改善箇所説明図

不具合発生箇所

不具合の内容

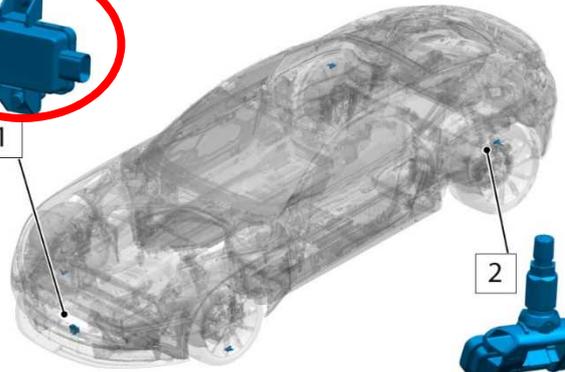
タイヤ空気圧監視装置の制御モジュール
(赤丸で囲った箇所1)

タイヤ空気圧監視装置の制御モジュールにおいて、当該モジュールのプログラムが不適切なため、タイヤ空気圧の異常を検知する値が低いものがある。そのため、設計値より低いタイヤ空気圧で警告灯が点灯し、協定規則第64号第2改訂版で定める要件に適合しない。

全車両、タイヤ空気圧監視装置の制御モジュールのプログラムを変更する。

識別：運転席ドアストライカー 上下ビスの頭部に黄ペンを塗布する。
